改善箇所説明図

不具合の概要

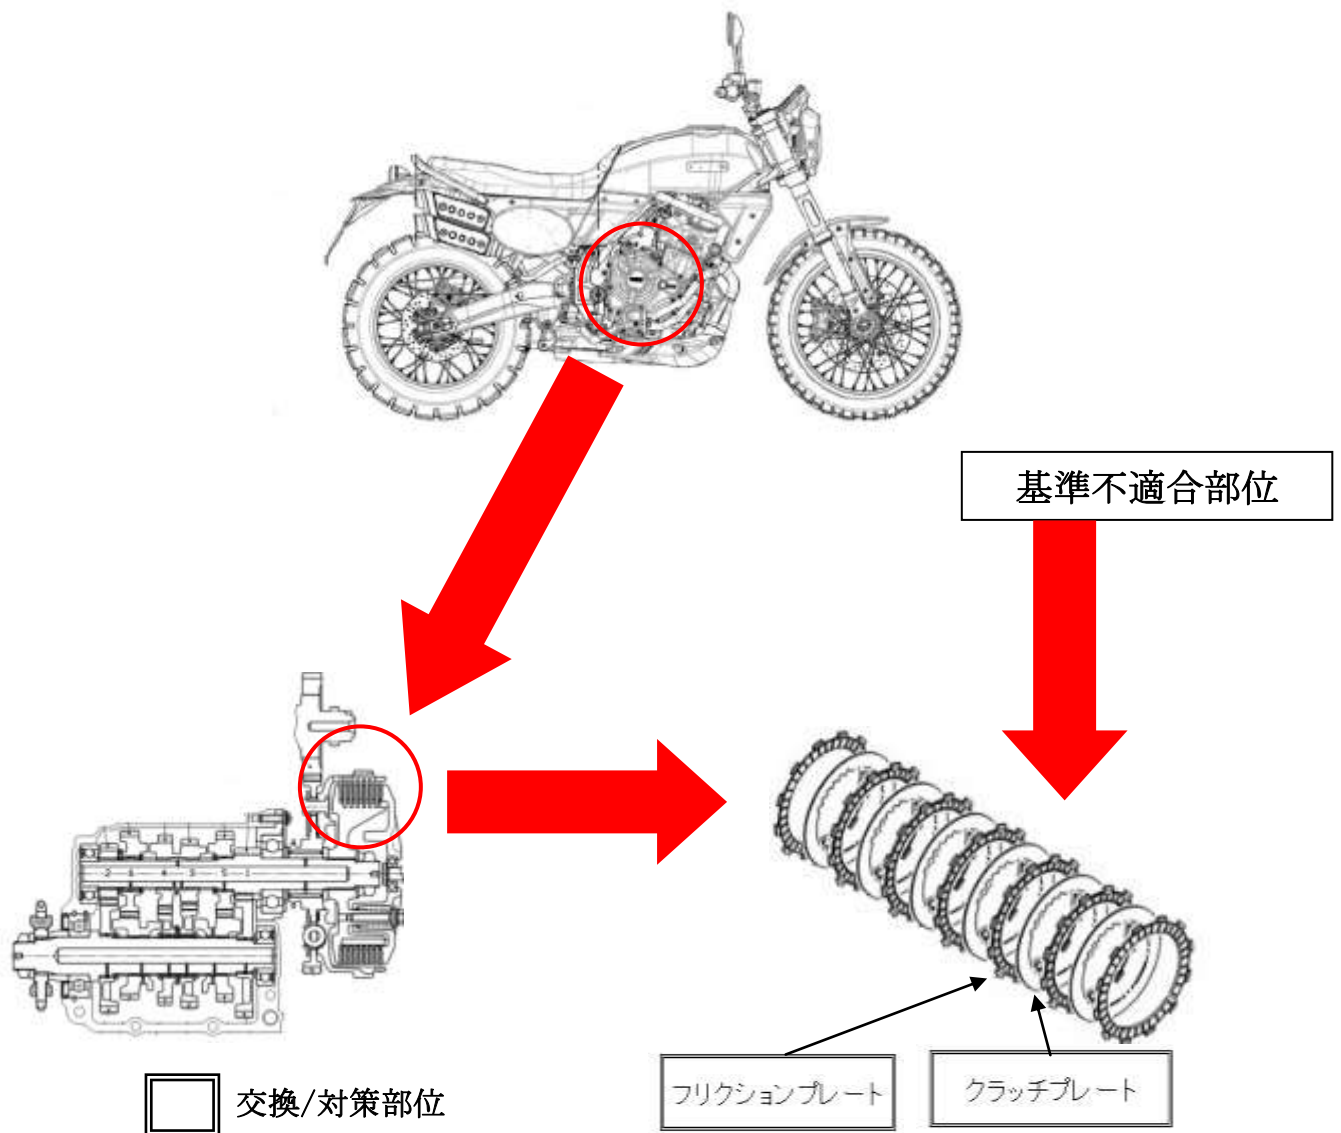
動力伝達装置において、クラッチプレートの管理方法が不適切なため、クラッチプレートに残留した防錆油がフリクションプレートの摩擦材の摩耗粉と混ざり、運転時に熱が加わることで粘着性のある物質が生じ、排出されないことがある。そのため、クラッチレバーを握っても動力伝達が切れず、最悪の場合、停車時に車両が前進するおそれがある。

全車両、クラッチプレートを対策品と交換するとともにフリクションプレートを新品と交換する。

識別 : リコール番号入りの識別ステッカーを車台番号打刻位置付近に貼付する。
